Informe de auditoría
CONSORCIO DE AGUAS BILBAO BIZKAIA
CABB

de la seguridad de los equipos de trabajo
ANEXO 6.31 FILTROS - PRENSA
92637451

6.31 Ficha de equipo de trabajo: Filtros - Prensa

6.31.6. Riesgo de golpes a los trabajadores por efecto latigazo de la sirga de lavado de telas

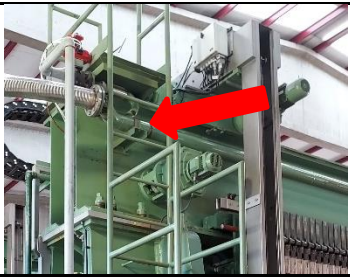
No conformidad	Medida propuesta	Valoración del riesgo
 La rotura de la sirga del elemento de lavado de telas de los 6 filtro prensa puede producir golpes a los trabajadores por el efecto latigazo	Colocar defensa distanciadora en el recorrido de la sirga para evitar el riesgo de latigazo al romper la sirga	B5
		RIESGO MEDIO
